REF. DOSSIER **TER-PAC-2015-78384-CAS-94915-H1J9Y3**

OBJET MEDAN-78-PAC-Elaboration/revision PLU
PLU de Médan

NANTERRE, le 20/10/2015

MEDAN (78)

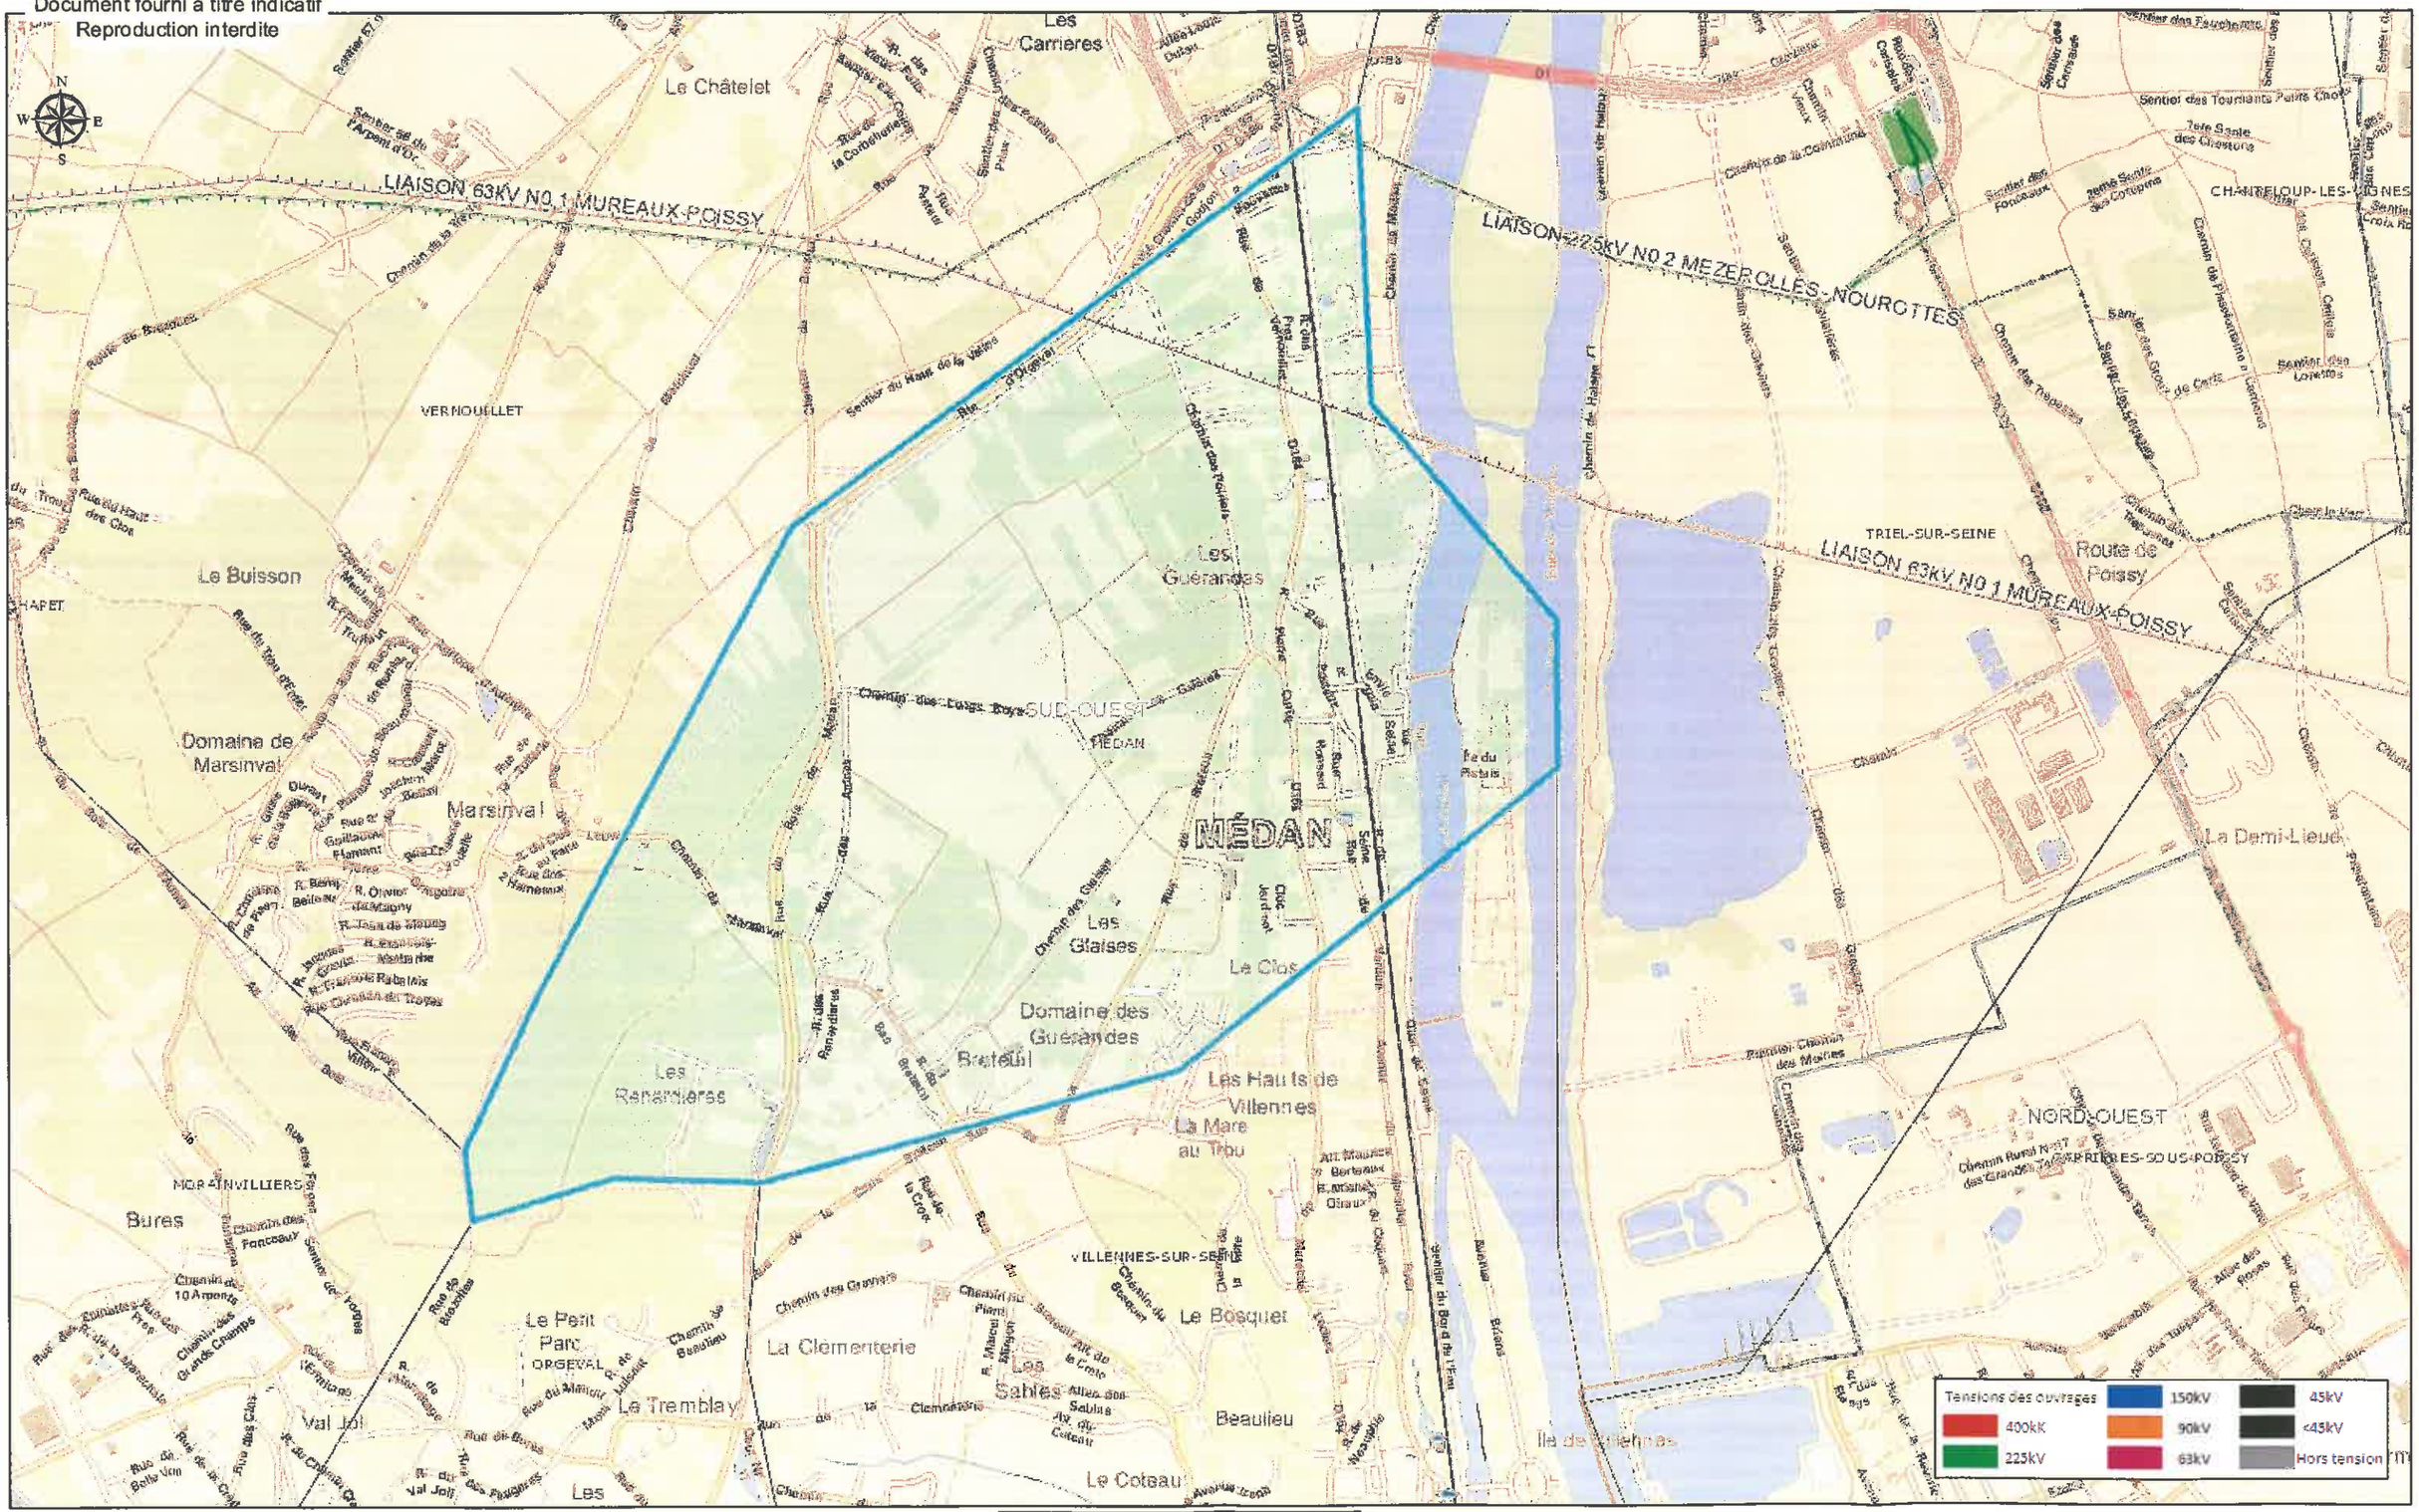
Vous trouverez en annexe à ce courrier une carte permettant de situer les couloirs de passage des lignes stratégiques.

RTE demande de joindre en annexe du PLU, conformément à l'article L.126-1 du Code de l'urbanisme, la liste des ouvrages et les cartes annexées à la présente.
